DIETRO ANFITEATRO, VIA

2773

Descrizione prestazionale dell'intervento

Foto del rilievo

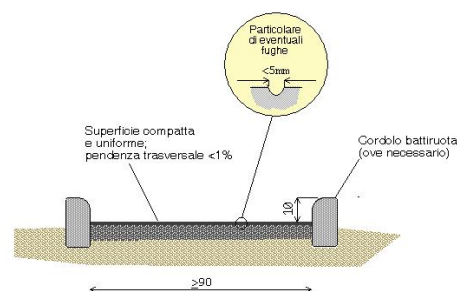
Criticità

Pavimentazione con **sconnessioni dovute alle fugature**

Rifacimento della fugatura tramite asportazione materiale eventualmente sporgente e ripristino materiale dove mancante, con stilatura adeguata al fine di ottenere perfetta complanarietà tra gli elementi costituenti la pavimentazione.

Occorre fare una buona rasatura della finitura superficiale (attraverso la compattazione e la rullatura del materiale) per evitare di creare altre criticità sulla pavimentazione per le persone con difficoltà motorie. Ovvero non creare spessori e fonti di inciampo.

Materiale suggerito: **Furgatura in sabbia e cemento**
